Entsorgung von Klärschlamm aus der Gemeinschaftskläranlage Meißen

Vergabe-Nr.: 306.0/RV/24

1. Nachschreiben vom 09.07.2024

Abb. 2: Klärschlammverladung

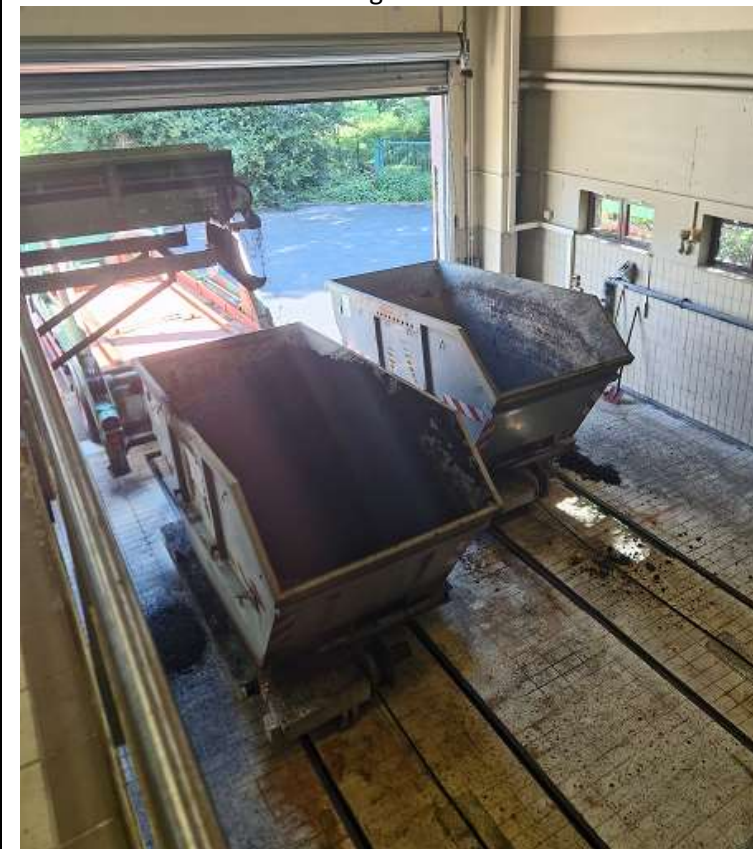
Nr.	Betreff	Fragen	Antwort
1	Wechsel Absetzcontainer Leistungsbeschreibung Kapitel 5.2.3	"Sehr geehrte Damen und Herren, in der Leistungsbeschreibung Kapitel 5.2.3 beschreiben Sie die Abholung bzw. den Wechsel der Absetzcontainer im Zug mit zwei Containern. Gibt es einen Grund dafür, dass es zwei Container im Zug sein müssen? Können es auch mehr, z.B. drei Stück sein? Herzlichen Dank!"	Die bisher praktizierte Abfuhr erfolgt in einem Containerzug von zwei Absetzcontainern mit jeweils 10 m ³ (Gesamtzuladung ca. 16 t). Es obliegt dem Bieter den Transport kostengünstig zu gestalten. Beim Abtransport müssen das maximal zulässige Gesamtgewicht und Achslastenverteilung nach StVZO eingehalten werden. Für die Größe und Anzahl der zu stellenden Container bitte die Antwort auf Frage 2 beachten.
2	Containergestellung Leistungsbeschreibung Seite 8, Punkt 5.2.3	In Punkt 5.2.3 sind die Containergestellung und Klärschlammabfuhr angegeben, dass 6 leere Absetzcontainer a 10m ³ bereitgestellt werden müssen. Ist diese Regelung festgelegt oder können aufgrund der Auslastung auch 7 m ³ Container gestellt werden, da mit 3 x 7 m ³ im Zug gefahren, doch eine höhere Auslastung gewährleistet wird. Um eine Information möchten wir bitten.	Der AG besteht aus betrieblichen Gründen auf einem Containervolumen von mindestens 10 m ³ . Der Bieter ist gebunden an die räumlich bedingte maximale Größe der Absetzcontainer (Aufstellfläche auf Fahrwagen s. Kapitel 5.2.1), maximale Containerhöhe ist 2,0 m, zur Situation vor Ort s. auch Abb. 1 und 2 in dieser Antwort. Auf der Kläranlage müssen jederzeit so viele leere Container vorgehalten werden, dass ein Nutzvolumen von mindestens 60 m ³ gewährleistet ist. Die für leere Container zur Verfügung stehende Aufstellfläche beträgt 20 x 10 Meter. Die Abstellfläche für volle Container beträgt 20 x 10 Meter. Zur zulässigen Anzahl der transportierten Container bitte die Antwort auf Frage 1 beachten.

<p>Im Übrigen verweisen wir auf die Möglichkeit, die örtlichen Gegebenheiten auf der Gemeinschaftskläranlage Meißen zu besichtigen (s. Kapitel 5.1.2 der Leistungsbeschreibung).</p> <p>Abb. 1: Aufstellfläche Fahrwagen</p> 
--	--	--	---
